**NUOVO ELETTRODOTTO 150 KV SE TROIA-SE ROSETO/ALBERONA  
ELETTRODOTTO AEREO 150 KV SE TROIA – CP TROIA EOS1 ED OPERE  
CONNESSE  
NUOVO ELETTRODOTTO AEREO 150 KV SE TROIA – SE CELLE SAN  
VITO/FAETO**

**INTEGRAZIONI ALLO STUDIO DI IMPATTO AMBIENTALE (NOTA MATTM 2014-  
0033032 DEL 13/10/2014)**

<i>Storia delle revisioni</i>		
Rev. 00	Del 18/02/2015	Prima emissione

Figura 1 - si elimina il sostegno 4 e si delocalizzano il 5 e 6 oltre la fascia di rispetto fluviale

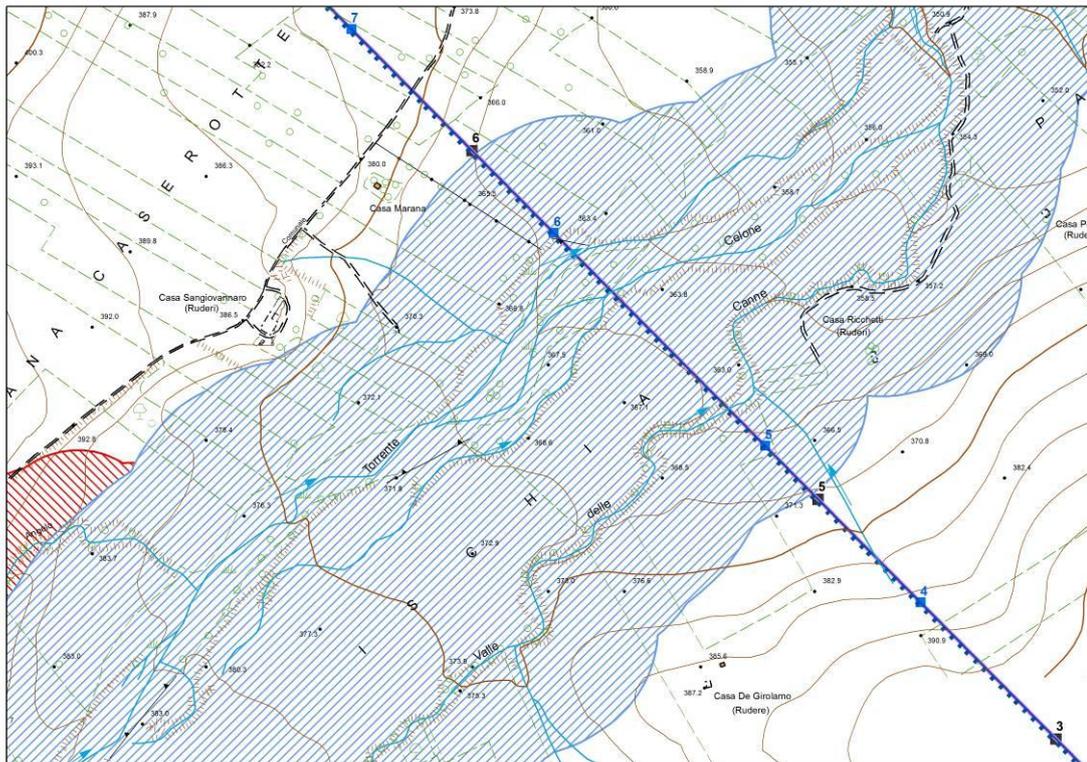
- 3. Proporre modifiche progettuali che permettano di tenere in dovuta considerazione le motivazioni del parere negativo della Regione Puglia relativamente al progetto 'Stazione elettrica di Troia – Stazione elettrica Roseto/Alberona'. Nel caso in cui ciò non sia tecnicamente realizzabile, controdedurre puntualmente quanto osservato dalla Regione e/o giustificare adeguatamente la impossibilità tecnica di modifica o ottimizzazione del tracciato. Tale richiesta è complementare a quanto sarà richiesto nei successivi paragrafi circa le aree SIC e ZPS.**

- è stato variato il tratto compreso fra i sostegni 3 ed 8, eliminando i sostegni n.4 e 7, ed eliminando l'interferenza con il torrente Celone;
- è stato variato il tratto compreso fra i sostegni 20 e 27 al fine di eliminare l'interessamento di un corridoio ecologico facente parte della Rete Ecologica Regionale (RER) definita nel Piano Paesaggistico della Puglia (fascia di rispetto di mt. 100 dai corsi d'acqua) da parte del sostegno 26. Poiché questo sostegno è di vertice, il suo spostamento ha determinato lo spostamento di un tratto consistente della linea;

Figura 11 - planimetria tipo dell'area centrale di cantiere

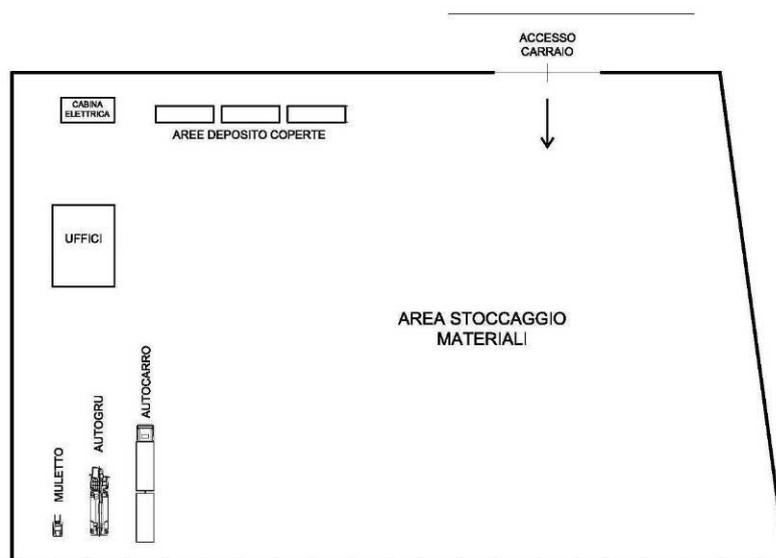
- *l'area centrale di cantiere dovrà essere indicata in questa fase di progettazione e considerati gli impatti connessi anche se di natura temporanea .....*

In recepimento della prescrizione l'area centrale di cantiere viene indicata nel Piano di cantierizzazione (DEFR10016BSA00620-3). Viene indicato un ampio sito (circa 50.000 mq) nell'ambito del quale potrà essere individuata l'area centrale di cantiere (5000 mq). L'area è pianeggiante, attualmente destinata a seminativi e, per essa, valgono le seguenti considerazioni:

- circa 5.000 per piazzali, deposito materiali e carpenterie. L'area sarà individuata all'interno del sito individuato cartograficamente (DEFR10016BSA00620-3), evitando le parti interessate dal vincolo idrogeologico e dalla fascia di rispetto del tratturo (E1 - Zone di rispetto paesaggistico);
- un capannone della superficie di 500-1.000 m<sup>2</sup> per lo stoccaggio di conduttori e morsetterie;
- altri spazi coperti per circa 200 m<sup>2</sup>, per la sistemazione di uffici, servizi igienici ed eventuale mensa.
